改善箇所説明図

助手席用エアバッグ装置

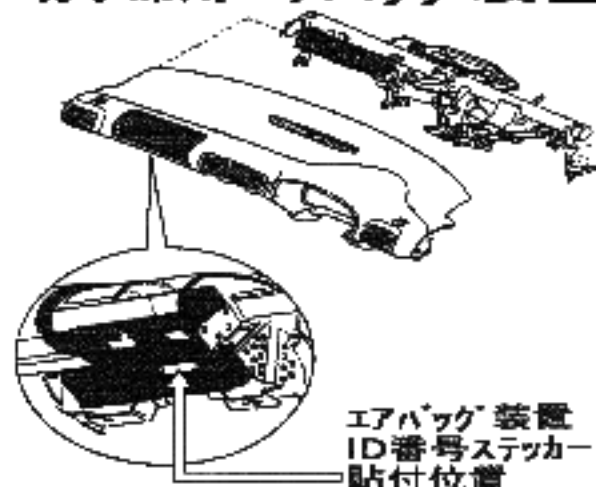
助手席用エアバッグ装置に於いて、
エアバッグを展開させる為のガス
発生装置に不具合がある為、衝突
時のエアバッグ展開速度が本来の
速度より遅くなる恐れがある。

エアバッグ装置のID番号が
DJGXA0AS又は
DJGYE08H

全車両、当該エアバッグ装置を良品と交換する。

良品のエアバッグ装置のID番号は

DLH430HX

DLH430JB
